Anlage 7

Betr.: Gestrige Veranstaltung zur Bürgerbeteiligung an der Planung „Umgestaltung Markt und Marktstraße"

Umgestaltung des Marktes und der Marktstraße in Eschweiler
Ihr Schreiben vom 11.02.2015

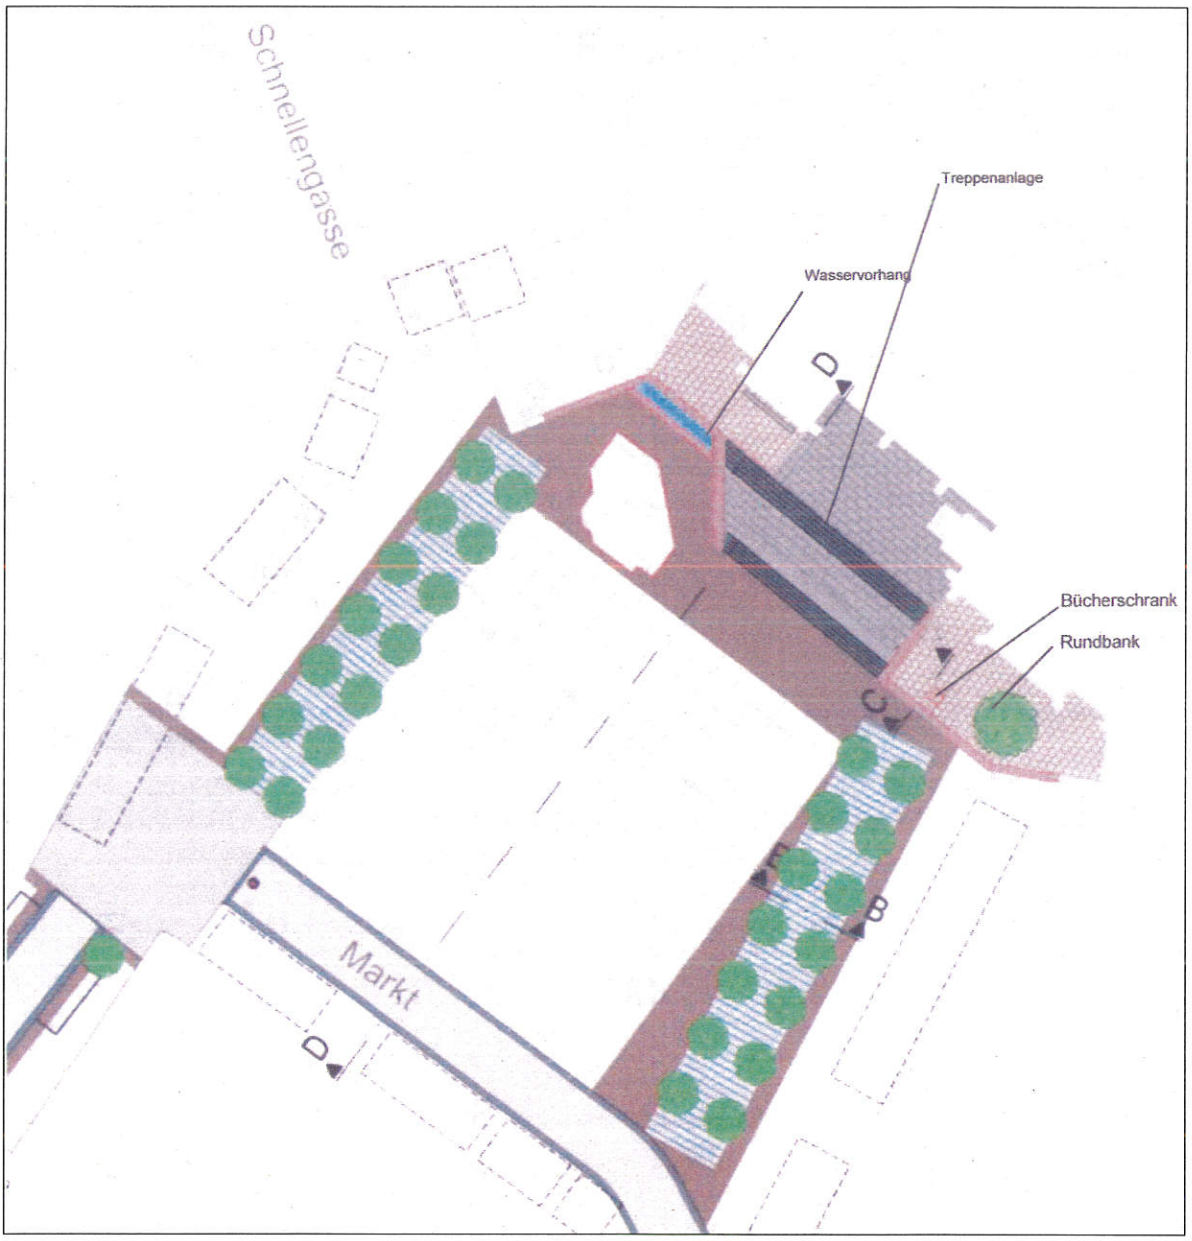
5. Aus diesem Grund schlage ich aus gestalterischen, optischen, nutzungstechnischen wie auch finanziellen Gründen folgende Veränderungen vor, die ich (auf einer mit Photoshop bearbeiteten Grafik der Stadt) beifüge:

- Die Stufenanordnung der geplanten Freitreppe wird nochmals unter dem Gesichtspunkt überdacht, dass bei einer aufgebauten Bühne (z.B. EMF) der Standort (über NN) bzw. das Niveau der Marktbesucher („unten") und der Akteure auf einer Bühne („oben") zu groß ist. Mit einer weiter nach hinten verlegten zweiten Stufengruppe würde die Standfläche (Raumtiefe) für eine Bühnenkonstruktion wesentlich größer (und professioneller). Zudem könnte man überlegen, ob man den Höhenunterschied mit zwei Stufengruppen à 5 Stufen „gleich" verteilt oder mit einmal 4 Stufen (unterer Niveau-Unterschied) und weiter oben mit 6 Stufen (oberer Niveau-Unterschied) in der Nutzung einer großen Bühne zusätzlich eine bessere „Einsicht" für Zuschauer ermöglicht. Die Sturzgefahr bzw. Sturzhöhe für spielende Kinder (vom Niveau der geplanten Bühnen-Ebene) würde um 20cm reduziert.

- Die Verkleinerung des geplanten Wasservorhangs lässt sich optisch sehr gut lösen, wenn man aus der bislang geplanten (vom Marktplatz aus betrachteten) rechtwinkligen rechten Ecke eine „softe Lösung“ in der äußeren Form einer halben Bienenwabe macht. Diese u.a. wegen der dort vorhandenen Windverhältnisse bestimmt schnell verdreckte rechtwinklige Ecke würde erst gar nicht entstehen – und zudem nachts dort keine stille „Pinkelecke“ für Nachtschwärmer anbieten. Je nach unmittelbarer Ausleuchtung sehe ich darin ein großes Problem, das zudem den tagsüber dort spielenden Kindern als hygienisch unzumutbar bezeichnet werden kann.

- Wegen einer besseren Vorstellung meiner Vorschläge habe ich Ihnen eine kürzlich auf meinem PC abgespeicherte PDF-Datei mit Photoshop bearbeitet und hier als Grafik eingefügt. Zu einer weiteren Erörterung meiner Ideen stehe ich natürlich kurzfristig gern zur Verfügung.

durch die Verlegung der Bühne auf die nördliche Seite des Marktplatzes soll eine größere Zuschauerzahl als bisher ermöglicht werden. Bei der von Ihnen angedachten Lösung würde die Bühne auf Höhe des Zwischenpodestes errichtet und vor der oberen Treppe enden. Die Bühne würde somit wesentlich weiter in die Marktfläche hineinragen und den gewünschten Effekt hinsichtlich der Zuschauerzahlen konterkarieren. Bei Veranstaltungen soll die Treppenanlage durch eine Bühne überbaut werden, dieser Bereich wird gegen unbefugtes Betreten gesichert, insofern ist eine Sturzgefahr für Kinder hier nicht gegeben.

Die Kosten eines Brunnens werden wesentlich durch die erforderliche technische Ausstattung (Pumpen und Filter) sowie die Energie- und Wartungskosten bestimmt. Hierbei hat die Größe eines Brunnens weniger Einfluss auf die Kosten, daher führt eine Verkleinerung des Wasservorhangs nicht zu einer merklichen Kostenreduzierung. Zudem passt die wabenförmig abgeknickte Treppenanlage nicht zu den ansonsten klar gegliederten Elementen des Marktbereichs und auch der Bezug der Treppenanlage zum Mittelschiff der Kirche St. Peter und Paul würde hierdurch aufgehoben. Die Marktfläche wird zukünftig gut ausgeleuchtet, so dass hier auch durch die umliegenden Gastronomiebetriebe eine gute Sozialkontrolle stattfindet.

Da der Wasservorhang mit dem gleichen Material wie die Stützmauer ausgestattet wird, wird dieser Bereich außerhalb der Betriebszeiten des Brunnens als Teil eben dieser wahrgenommen.
